Respecto al Estudio de Impacto Ambiental (ESIA) Categoría I, Estudio de Impacto Ambiental (ESIA) Categoría I, titulado "MINI SUPER SURTIMAX DARIEN" tenemos a bien remitir respuesta a las solicitudes de aclaraciones basadas en la nota NOTA ACLARATORIA DEIA-DEEIA-AC-0024-2402 2025.

Estudio de Impacto Ambiental (ESIA) Categoría I, "MINI SUPER SURTIMAX DARIEN"
INFORME TECNICO POR CONSULTORES AMBIENTALES
LINETH ARCIA, EDGAR ARAUZ, JOSE RINCON

ASUNTO: NOTA ACLARATORIA DEIA-DEEIA-AC-0024-2402 2025

Figura No. 3. Verificación de coordenadas de los sitios de prospección (4) y otros estudios.

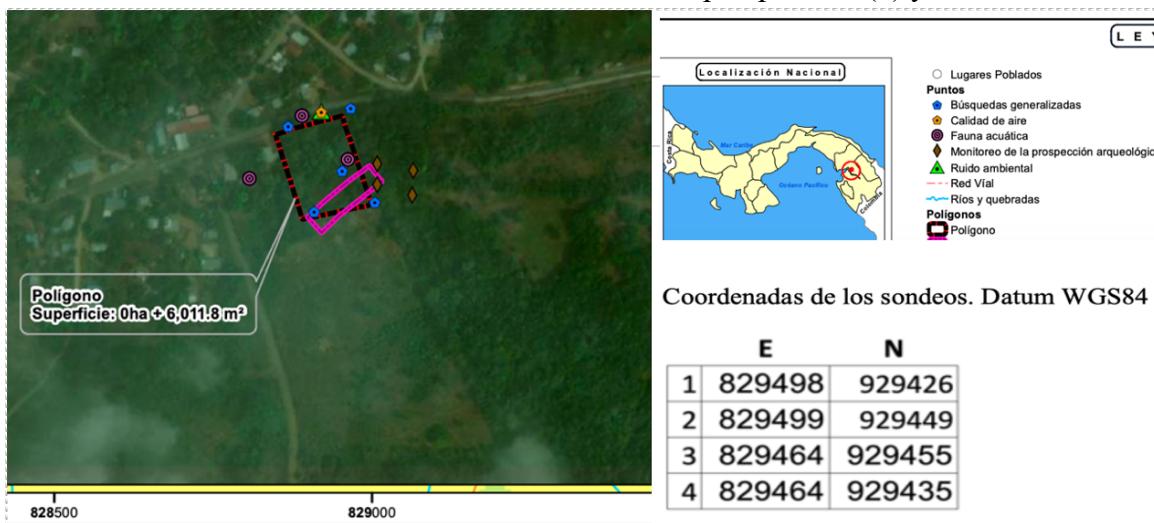
presentado. Sin embargo, estas coordenadas fueron verificadas mediante **MEMORANDO-DIAM-0122-2025**, por la Dirección de Información Ambiental (**DIAM**), en la cual se evidencian que los puntos del monitoreo de la prospección arqueológica se encuentran fuera del polígono del proyecto. Por lo que se solicita:

a) Verificar y presentar el informe de prospección arqueológica, el mismo debe realizarse dentro del área propuesta para el desarrollo del proyecto.

RESPUESTA: El informe de prospección arqueológica, corresponde a información reacabada en los terrenos y dentro del área propuesta para el desarrollo del proyecto. Por la configuración de los puntos, observamos, que hay una desviación de aproximadamente 50m de las coordenadas Este, por la tecnología usada, sin embargo, las coordenadas corresponden a la prospección del terreno para el futuro proyecto Surtimax Darién. Referirse a las figuras No.2-7.

Figura No.1 Cubo de Criticidad en Infraestructura civil⁵

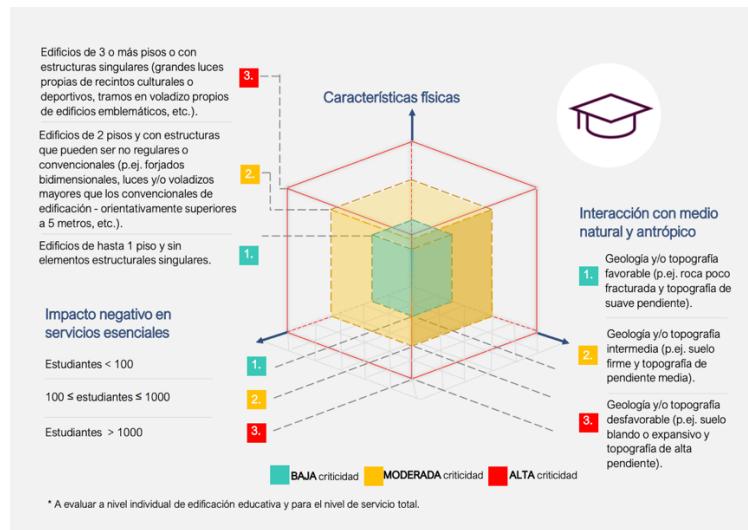
b) Actualizar el análisis de riesgos ambientales, con su respectivo plan de prevención, tomando en consideración la inundación por eventos extremos en época lluviosa y la posible afectación a la fuente hídrica que se encuentra cercana al proyecto (quebrada sin nombre).

En cuanto a la amenaza: inundación por eventos extremos en época lluviosa y la posible afectación a la fuente hídrica que se encuentra cercana al proyecto (quebrada sin nombre), se ha evaluado de acuerdo a la como sus características físicas, la interacción potencial con la población y el medio ambiente, y los posibles impactos en caso de pérdida o interrupción del servicio, determinando un nivel de Criticidad, Moderada, considerando los 3 factores del cubo (Figura No.1).

- Características físicas: baja (1, verde).
- Interacción potencial con la población y el medio ambiente: media (2, naranja).
- Posibles impactos en caso de pérdida o interrupción del servicio: baja (1, verde).
